改善箇所説明図

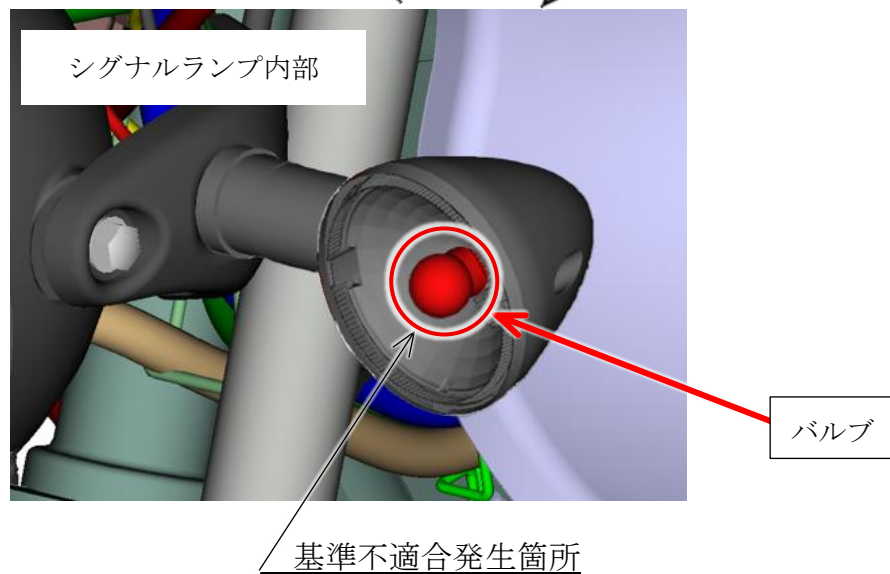
方向指示器（シグナルランプ）において、バルブ製造時の工程管理が不適切なため、バルブ内に異物が混入している、または、バルブにひび割れが生じているものがある。そのため、早期にフィラメントが損傷し、シグナルランプが点灯しないおそれがある。

全車両、シグナルランプのバルブを良品に交換する。

注：□ は交換する部品を示す。
